Projekt Brenner-Nordzulauf im gemeinsamen und erweiterten Planungsraum

PROTOKOLL

Thema:	20. Sitzung des Regionalforums
Datum und Uhrzeit:	29. Juni 2020, 14:00 - 16:15 Uhr
Ort:	Parkhotel Crombach, Kufsteiner Straße 2, 83022 Rosenheim

Variante **Oliv** östlich der BAB A93 (Vorschlag Nr. 27, 68)

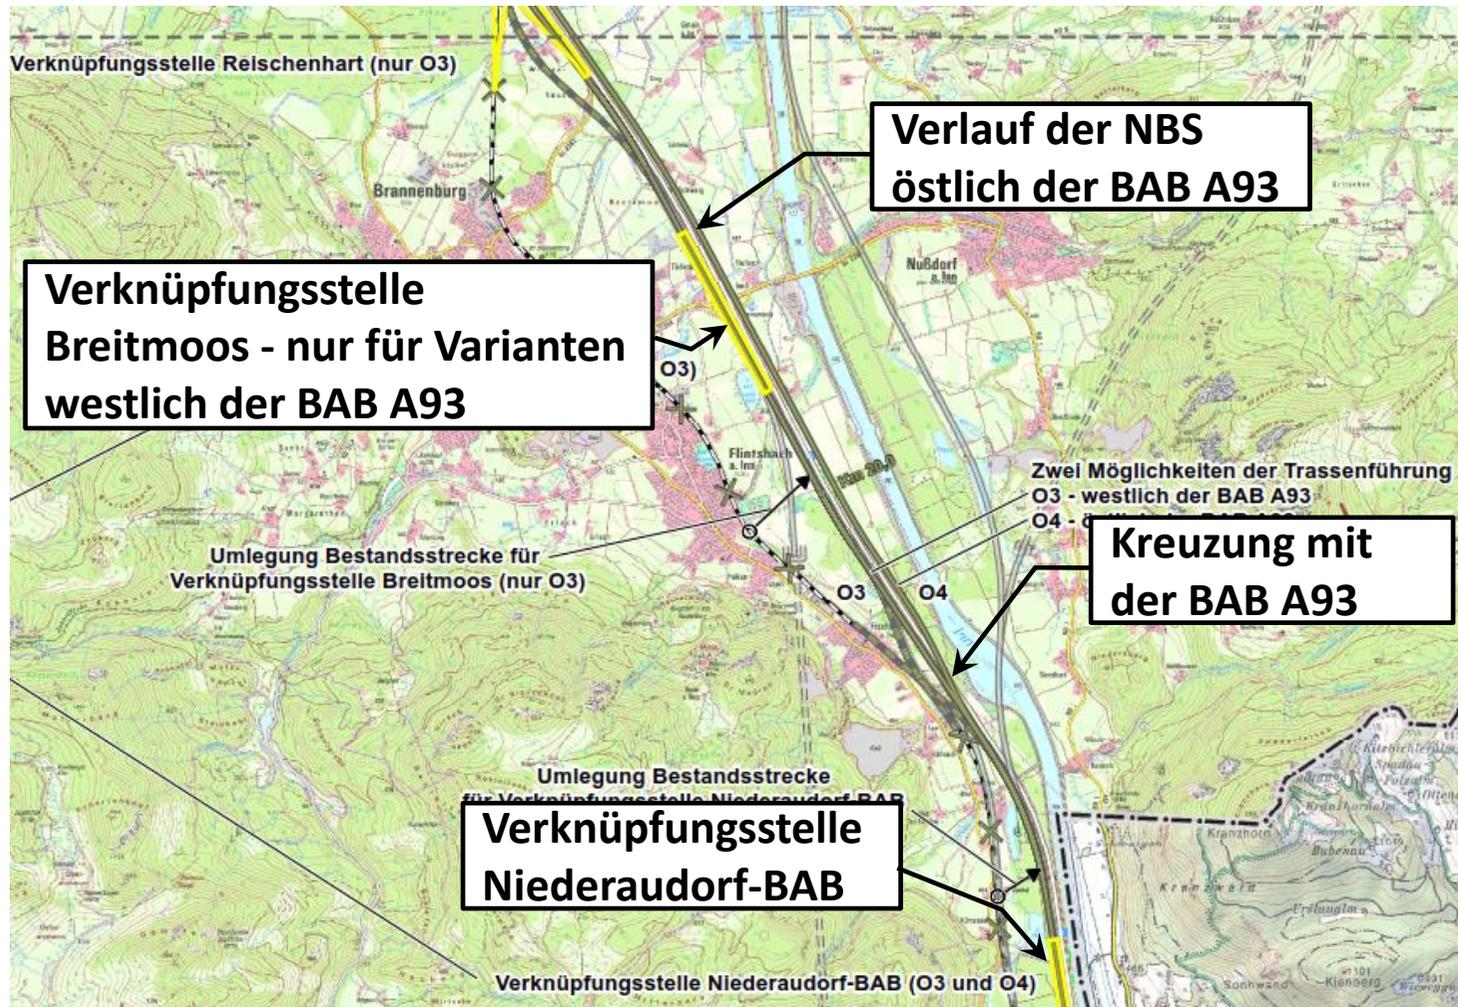
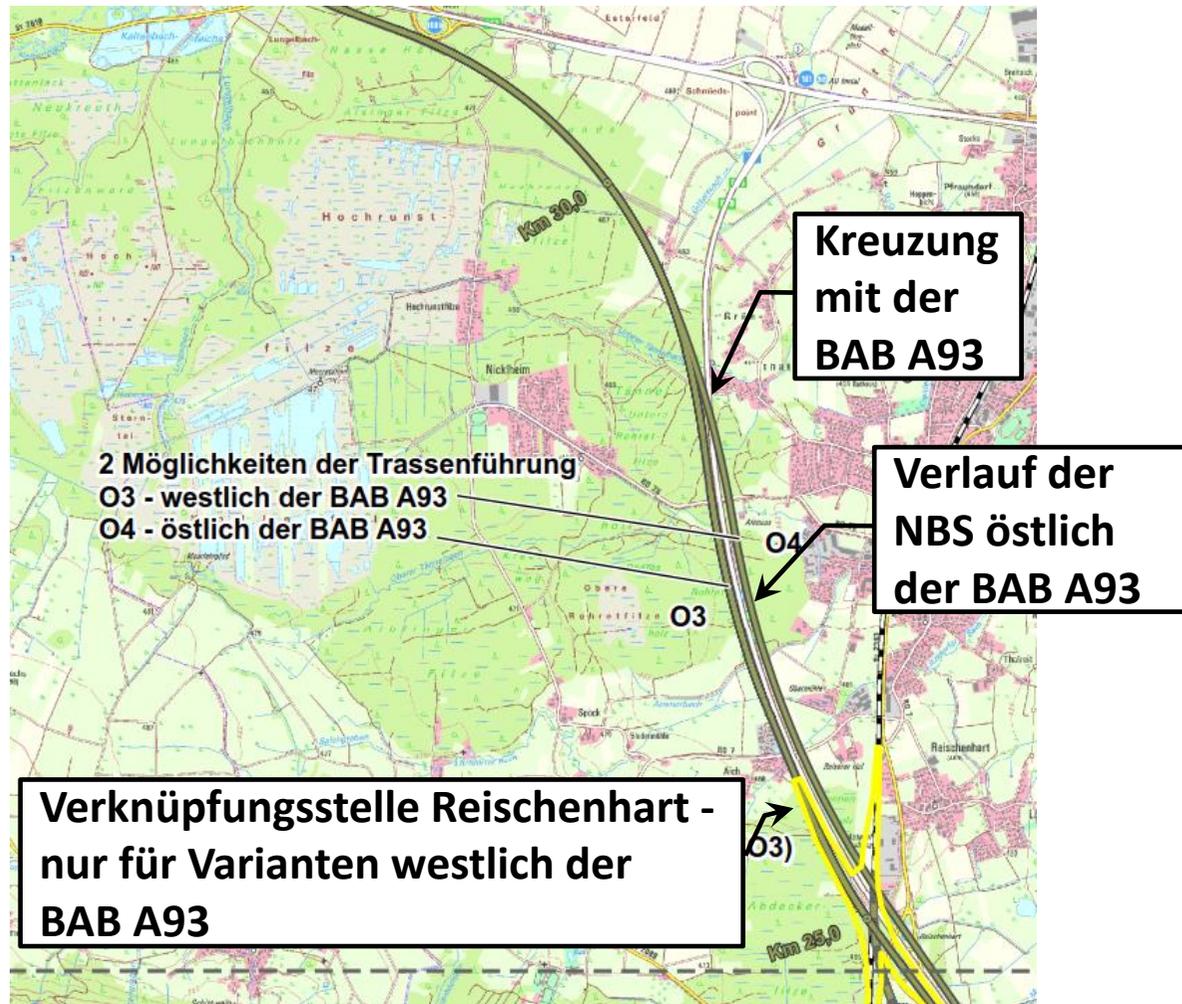
Ein Mitglied merkt an, die Variante östlich der Autobahn sei bzgl. des Flächenverbrauchs nicht bewertet worden.

- Alexander Buchner antwortet, dass diesbezüglich Aussagen in den Unterlagen zum Raumordnungsverfahren vorhanden seien.
